Courrier de réponse aux observations de la DEAL en date du 13 avril 2021 et du 7 mai 2021  
PROJET DE CARRIÈRE A KANGANI – MAYOTTE

Figure 9 – Principe de gestion des eaux pluviales

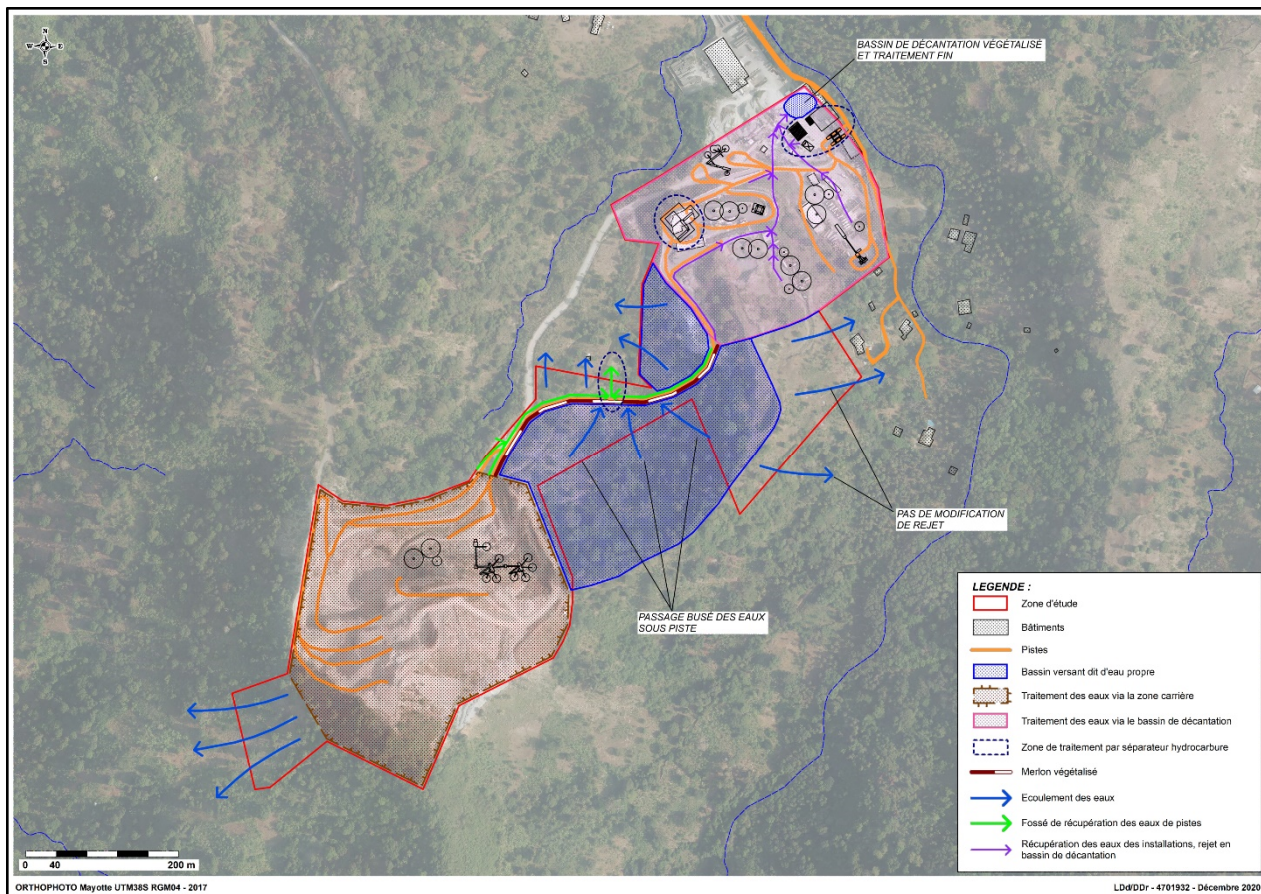
**Article 6 :** Lorsqu'il existe un risque pour les intérêts visés à l'article L. 211-1 du code de l'environnement, un **réseau de dérivation** empêchant les eaux de ruissellement d'atteindre la zone en exploitation est mis en place à la périphérie de cette zone.

Le principe de gestion des eaux pluviales est rappelé ci-dessous :

- La limite haute de la zone du projet étant positionnée en crête de bassin versant, il n'y a que très peu d'interface entre les eaux externes et la zone du projet. Ainsi, la zone d'extraction n'est pas concernée par cet apport d'eaux externes.
- Néanmoins, un réseau de dérivation (fossés de collecte afin d'assurer la transparence hydraulique) sera mis en place afin d'empêcher les eaux de ruissellement d'atteindre la zone d'exploitation en périphérie. Un merlon végétalisé est prévu le long de la piste entre la zone d'extraction et la zone de traitement.

Figure 11 – Localisation de la zone projet et des points de comptages étudiés

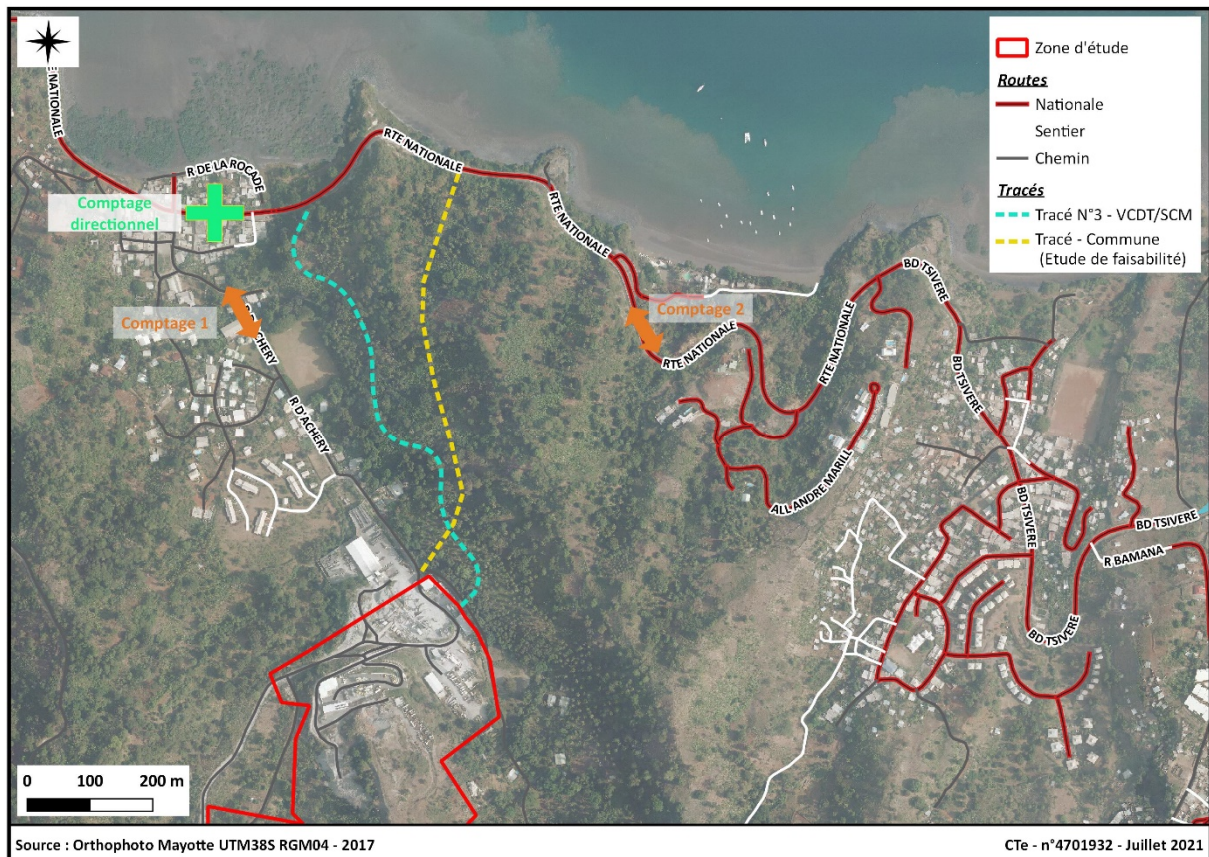
Texte	Référence réglementaire	commentaire
Le PADD impose que l'accès doit être connecté à une nationale ou départemental et ne pourra être située en continuité d'une zone d'habitat existante ou future.	Plan d'aménagement et de développement durable PADD	Le dossier ne mentionne qu'une fois au chapitre « contexte et objet de la demande » les modalités d'accès à la carrière : « L'accès à la zone projet s'effectue par la RN1 puis par la voie existante au cœur du village de Kangani, avec de nombreuses habitations en limite de la voie d'accès menant à la future zone de carrière. »  Le PADD impose que l'accès doit être connecté à une nationale ou départemental et ne pourra être située en continuité d'une zone d'habitat existante ou future.

Des discussions sont en cours avec la Préfecture de Mayotte et la Commune de Koungou pour un nouvel itinéraire. Des profils de voies d'accès sont en cours d'étude.

La piste d'accès alternative ne sera pas en service au jour de l'obtention de l'arrêté d'autorisation.

Dans l'attente de la validation de la piste d'accès alternative, une analyse des conditions de circulation des voies environnantes au site ainsi que l'impact du futur projet sur celles-ci ont été réalisés

L'étude s'est focalisée sur les conditions de circulation de la RN1 et sur le carrefour (cf. Annexe 2).
